Projekt Flussbad: Eine Analyse

Die nachfolgenden Betrachtungen beruhen auf der Auswertung der als Quellen gekennzeichneten Dokumente. Der abschließende Bericht, den Flussbad auf Grund der Förderung aus dem Etat „Nationale Projekte des Städtebaus“ zu erstellen hat, liegt dem Verfasser nicht vor. Im Wesentlichen bezieht sich diese Analyse auf die siedlungswasserwirtschaftlichen Aspekte.

Abb. 91: E. coli während des Mischwasserereignisses in verschiedenen Messstellen³

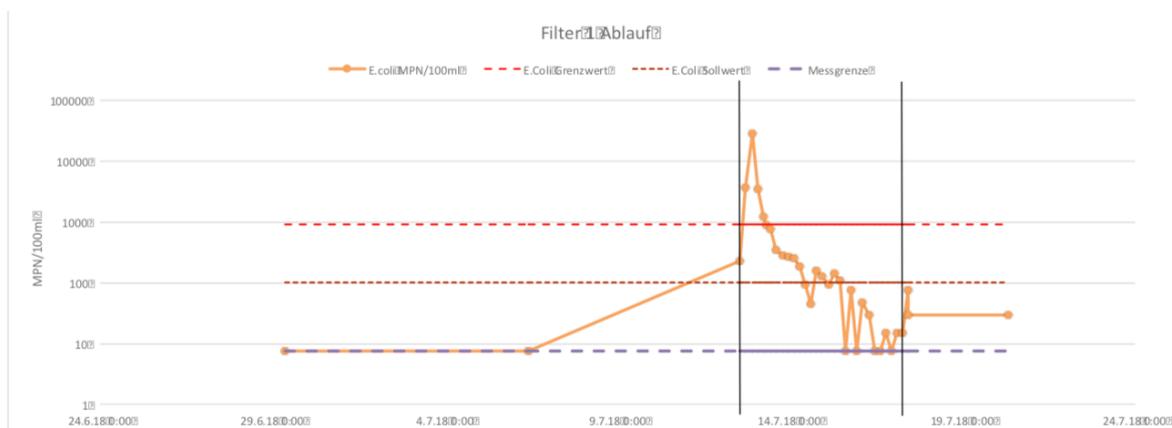
Bei dem einzigen aufgetretenen Starkregenereignis im Jahr 2018, bei dem das Spreewasser im Anschluss den Filter durchlaufen hat, waren die Werte nach der Filtrierung um mehr als das 30-fache zu hoch.²

Fazit: Wenn im Kanal Badegewässerqualität vorhanden war, hat auch der Filter Badegewässerqualität geliefert. Wenn nicht, hat der Filter die Badegewässerqualität nicht herstellen können.

Fazit: Es geht nicht darum, dass der Filter irgendwann irgendwie funktioniert. Sondern er muss bei Entlastungen der Mischkanalisation seine Funktion erfüllen. Im realen Badebetrieb hätte das Schwimmbecken bei diesen Werten auf Grund der zu hohen Keimbelastung gesperrt werden müssen.

Zusätzlich ist zu beachten, dass die Höchstbelastung am 12.08.18 von den Messgeräten gar nicht erfasst wurde:

AFS vor, während und nach dem Mischwasserabschlagsereignis in verschiedenen Messstellen ¹¹

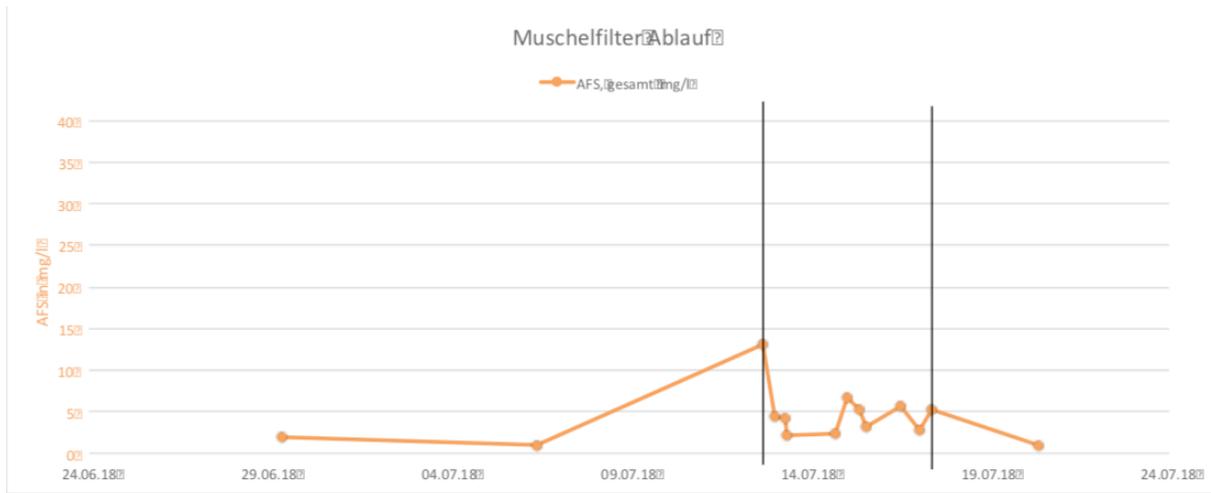
Bericht Flussbad: Wegen technischer Schwierigkeiten mit den automatischen Probennehmern konnten nicht alle Proben genommen werden. Das betraf vor allem den Muschelfilter, wo die Werte vom 13.07.2018 zum 14.07.2018 fehlen.⁹

Anm. d. Verf.: Warum gibt es dann für den Muschelfilter Werte für diesen Zeitraum im Bericht?¹⁰

Perspektivschnitt Friedrichsgracht mit Darstellung des Pflanzen- / Kiesfilters und der Hochwasserabführung unterhalb des Filters ¹⁵

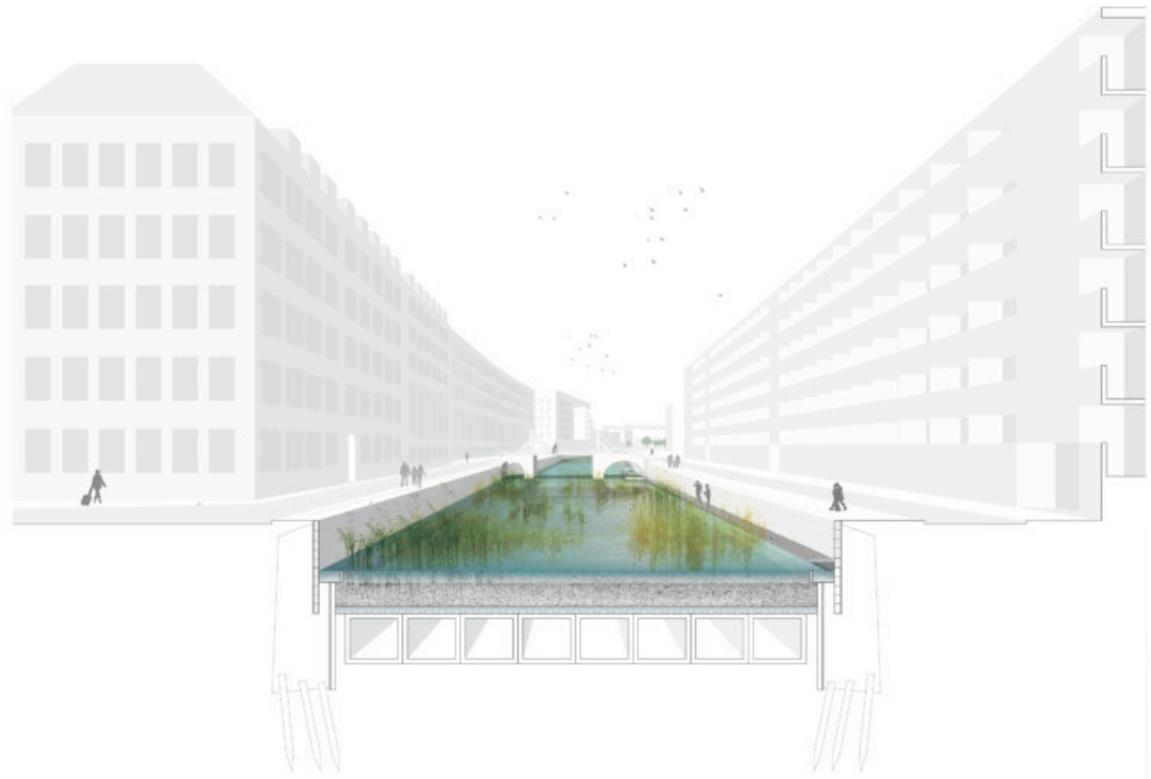
Für die Durchleitung des Spreewassers durch den Spreekanal bei Hochwasser soll unter dem Pflanzenfilter eine Betonkonstruktion erstellt werden. Diese hat die Maße von LBH: 300 x 18 x 1,7 m¹⁴. Dafür werden ca. 7800 Tonnen Beton benötigt, die wiederum ca. 2035 t CO² emittieren. Um dies auszugleichen müsste man ca. 580 Bäume pflanzen – dies entspricht einer Fläche von 58.000 m² oder umgerechnet der ca. 4,5fachen Fläche des Pariser Platzes.

Schematischer Isometrieschnitt durch den Pflanzen-Kies-Filter, cc realities:united 2015

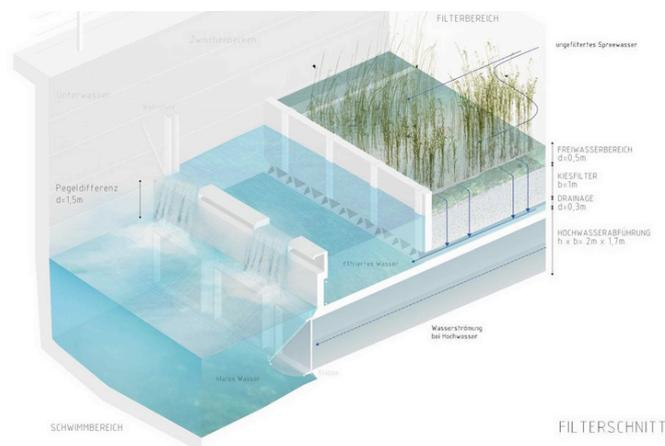
Anm. d. Verf.: Die Spree hatten einen durchschnittlichen Durchfluss von 10 m³/sec. Es ist beabsichtigt, 0,5 m³ durch den Spreekanal hindurchfließen zu lassen. Dies entspricht einem Zwanzigstel der Wassermenge. Die Behauptung, es wird ein Fluss gereinigt, ist falsch.
